**Avis délibéré de la mission régionale d'autorité environnementale
sur l'aménagement du domaine skiable des 2 Alpes - Réhabilita-
tion du télésiège Dôme sud par la SATA Group sur la commune de
Saint-Christophe-en-Oisans (38)**

Avis n° 2022-ARA-AP-1418

Avis délibéré le 25 octobre 2022

Figure 1: Opérations du projet d'aménagement du domaine skiable des 2 Alpes à dix ans – Source : étude d'impact

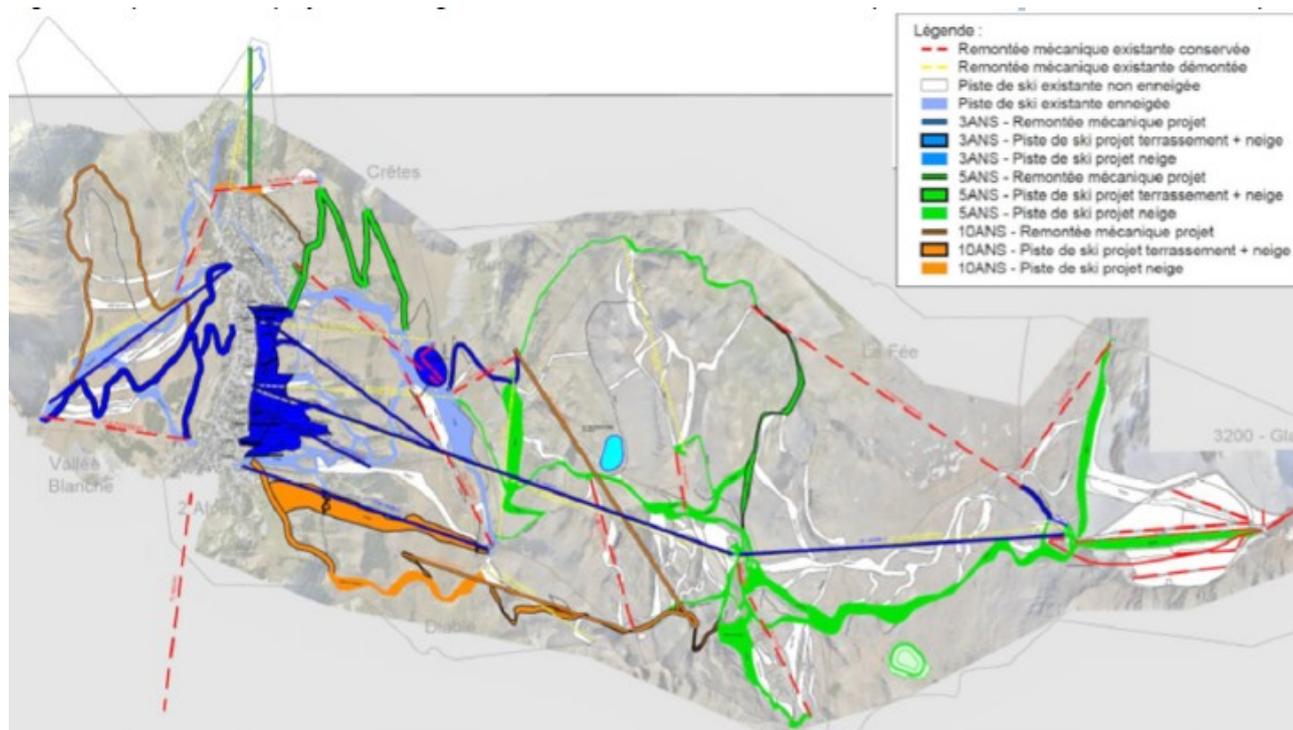
La nature du lien fonctionnel éventuel existant entre la présente opération et celles inscrites dans les documents susmentionnés est à analyser, par exemple en s'appuyant sur le test du « centre de gravité » en référence à la note de la Commission européenne⁴ concernant les travaux associés et accessoires : ce test permet d'évaluer les liens fonctionnels entre différentes opérations. Une analyse de ce type, documentée et restituée dans l'étude d'impact, permettrait de confirmer que la présente opération de télésiège forme un projet au sens de l'article L. 122-1 du code de l'environnement, ou inversement de reconsidérer le périmètre du projet sur une base documentée, et par voie de conséquence d'appréhender et prendre en compte les enjeux environnementaux du projet global à une échelle adaptée.

Cette analyse portera prioritairement sur les opérations prévues dans le secteur du glacier (cf. 1.2) et les installations permettant d'y accéder. Un descriptif de la place que tient actuellement et que tiendra cette installation dans les circuits et les flux de skieurs sur le secteur du glacier est à présenter, en prenant en compte les installations actuelles et celles projetées. Le volume total de skieurs attendus sur le secteur du glacier sera en outre à comparer à la fréquentation du domaine skiable et aussi à celle de la station pendant les différentes saisons.

L'Autorité environnementale recommande de justifier ou reconsidérer le périmètre du projet, au regard des opérations prévues dans le secteur du glacier, de celles inscrites dans le contrat de délégation de la SATA et plus largement du schéma de développement de la station.

Figure 3: Simulations en 2050 des durées d'enneigement - Source : étude d'impact

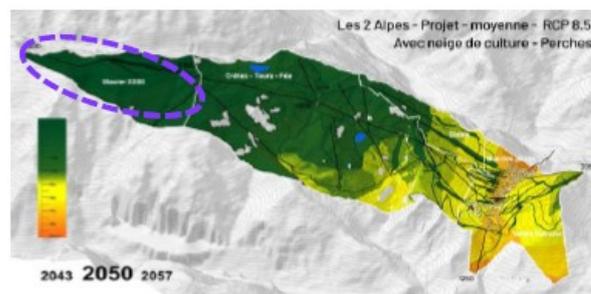
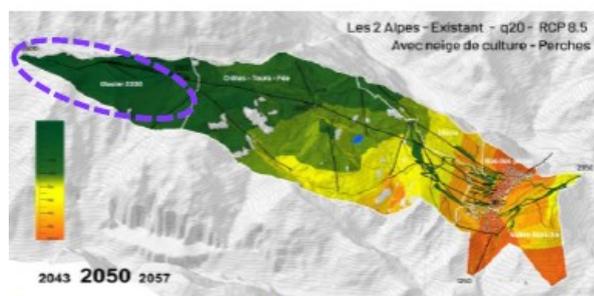
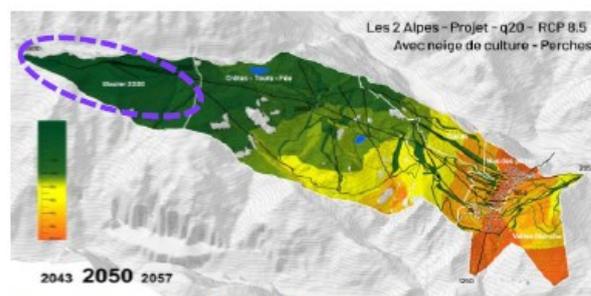
En termes d'enneigement naturel, le secteur glacier reste peu sensible à l'Horizon 2050 selon les simulations de l'outil de modélisation Climsnow²³, cf Figure 3. Au vu de l'usage du glacier en de-

hors des périodes les plus fraîches (en été et à la Toussaint), des simulations auraient été nécessaires sur ces périodes, dont des simulations relatives à l'évolution du glacier²⁴.

Toutefois, l'étude sur la vulnérabilité Climsnow ne concerne a priori que la saison hivernale alors que le projet concerne le ski d'été. L'étude d'impact n'aborde pas de situations telles que celle rencontrée à l'été 2022 avec la fermeture du secteur du glacier et du domaine skiable parce que les conditions nécessaires de sécurité n'étaient pas réunies. Étaient en cause, en particulier, l'instabilité rocheuse et les risques de chutes de blocs et de mouvements de terrain, ainsi que la fonte et les infiltrations à hauteur du funiculaire. Le dossier ne comporte pas de démonstration convaincante que le changement climatique n'aura pas d'impact sur la possibilité de skier l'été. Si le dossier précise que le secteur d'implantation de l'installation n'est pas concerné par les chutes de blocs et mouvements de terrain, avec de faibles pentes, l'analyse est à effectuer à l'échelle du domaine skiable estival et donc du secteur du glacier. Des précisions sur les fondations des installations et leur vulnérabilité à la fonte seront nécessaires.

L'Autorité environnementale recommande d'approfondir l'étude de la vulnérabilité du projet au changement climatique en précisant les effets attendus sur la skiabilité du secteur glacier l'été.

Figure 4: Plan de circulation des engins de chantier et d'entretien et périmètres de captage d'eau potable - source : étude d'impact

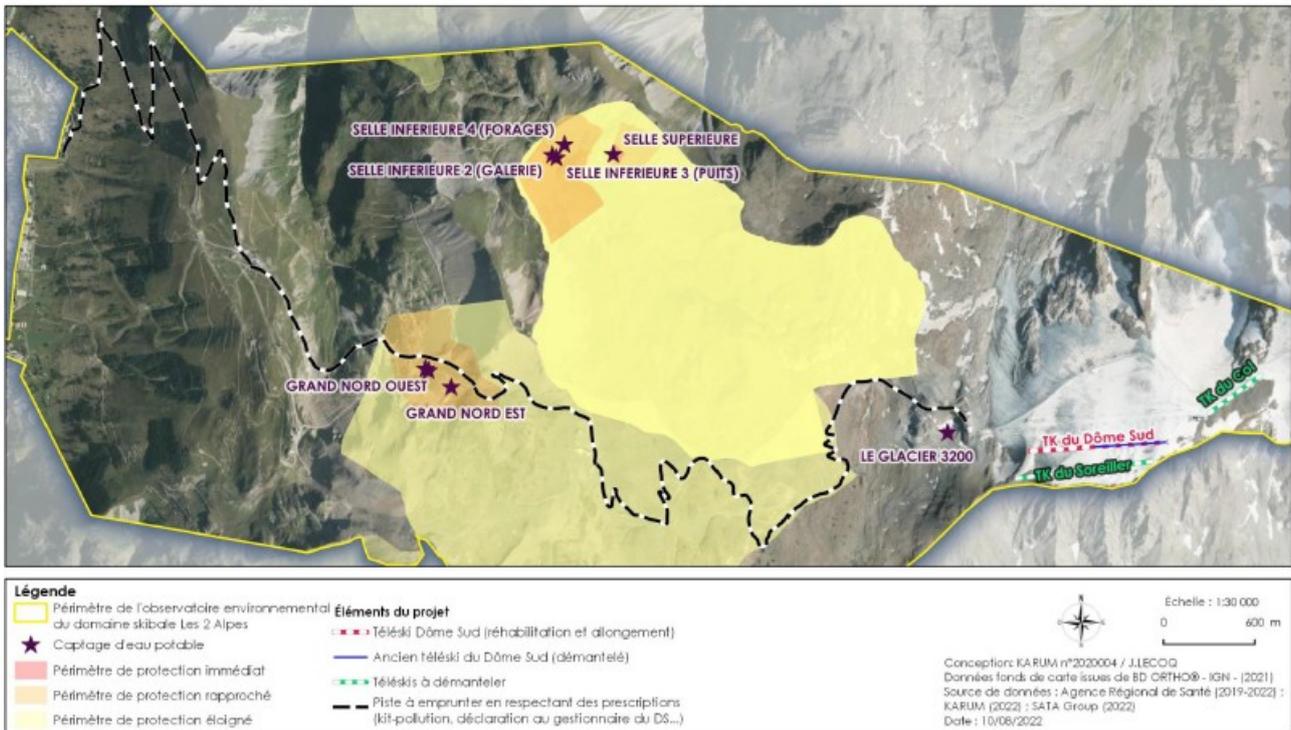
Les accès au chantier supposent de traverser des zones de captage d'eau potable (nappe du Grand Nord). Un risque de pollution accidentelle par les engins de chantier traversant ces périmètres existe. Une mesure d'évitement de l'impact est prise à travers la mise en place d'un plan de circulation des engins de chantier (ME2). Des prescriptions particulières y sont prévues, en lien avec les arrêtés en vigueur au moment de la réalisation des travaux. Une barrière a été installée sur l'une des pistes menant à plus de 2 300 m d'altitude, au niveau de la gare aval du télésiège de
